番 号	図面番号	質 問 事 項	御 回 答
		【新設共通】	
		(躯体)	
1	A12-020 C12-003	土工事に於ける掘削開始レベルについて、各図面より造成後地盤レベル(131.277)=設計GL(131.277)とし、設計GLより掘削開始と考えて宜しいでしょうか。	よろしいです
2		山留含む土工計画があれば御指示下さい。 オープン掘削にて考えるとして良いでしょうか。	土工計画図はございません オープン掘削として考えてよろしいですが、2期工事で近接している校舎の解体工事があるため、埋め戻す際、基礎解体時に埋戻し土が崩れてこないように配慮は必要です 設計では校舎A、渡り廊下A、Bの埋戻土を購入土として見込んでいます 根切土を改良して埋戻土としても構いません
3	ST-001	地業工事に於いて、下記の通りと考えて宜しいでしょうか。 捨てコンクリート:Fc18 S15 砂利地業:再生クラッシャーラン	よろしいです
4	ST-001	2.使用構造材料に於いて、設備基礎のコンクリート強度について、接する床のコンクリート強度と同様と考えて宜しいでしょうか。	よろしいです
5	ST-001	押えコンクリート、嵩上げコンクリートのコンクリート強度について、Fc18 S15と考えて宜しいでしょうか。	よろしいです
		【校舎(A)】	
		(躯体)	
6	S-12-001	杭伏図、杭リスト、杭頭補強リストに於いて、杭符号P1、P2、P3について、上杭(SC杭)の鋼管の厚みがt=14となっておりますが、クラウンパイルアンカー 杭頭詳細図にて杭鋼管厚さ:16mm以上と記載がございます。 杭リストを正とし、積算上はt=14と考えて宜しいでしょうか。	t = 14でよろしいです

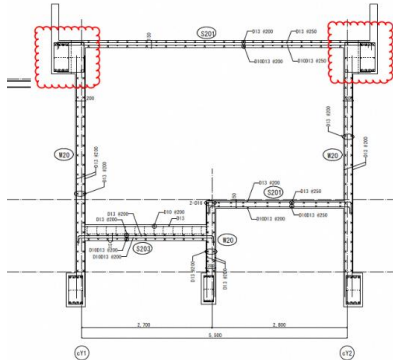
番 号	図面番号	質 問 事 項	御 回 答
7	S12-002 S12-003	基礎・ピット伏図と1階床梁伏図に於いて、aY3付近のFG8の位置が相違しております。 基礎・ピット伏図の位置を正として宜しいでしょうか。 	よろしいです
8	S12-002 S12-015 A12-015	基礎・ピット伏図に於いて、土間ピットの天端が1FL-2150となっておりますが、意匠図上では水勾配がついております。 土間ピットに増し打ちを見込むと考えると宜しいでしょうか。  1階床梁伏図 S=1/200 特記外は下配による。 土間ピット範囲を示す。(天端=1FL-2, 150)	よろしいです
9	ST-003	上記に関連して、配筋基準図にスラブの増し打ち補強要領が見当たりません。 スラブに増し打ちを見込む場合、打増補強は下記画像の通りの配筋とし、t50以上より見込むと考えると宜しいでしょうか。  図13-3-2 スラブの打増し要領	よろしいです

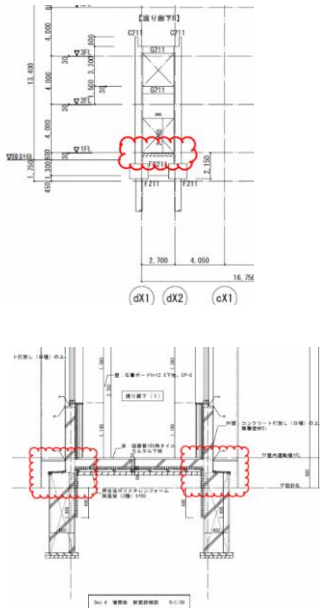
番 号	図面番号	質 問 事 項	御 回 答
10	S12-010	基礎リストに於いて、下記符号のつなぎ筋ピッチの記載が見当たりません。 すべてD13@300と考えて宜しいでしょうか。 ・ F1 ・ F2 ・ F2A ・ F2B ・ F3 ・ F3A ・ F3T	よろしいです
11	S12-011	基礎梁リストに於いて、FCG2,FCG2Aの断面図の腹筋本数が特記外仕様と相違しております。断面図を正とし、下記仕様と考えて宜しいでしょうか。 ・ FCG2:4-D13 ・ FCG2A:6-D13 	よろしいです
12	S12-011	基礎小梁リストに於いて、下記符号の腹筋本数が断面図と特記外仕様で相違しております。すべて断面図を正として宜しいでしょうか。 ・ FB1 ・ FB2 ・ FB5	よろしいです
13	S12-011 A12-015	通気管、通水管の補強要領について、梁貫通補強リストに記載がありません。 積算上孔際STP筋を両側に2か所ずつ見込むと考えて宜しいでしょうか。	よろしいです
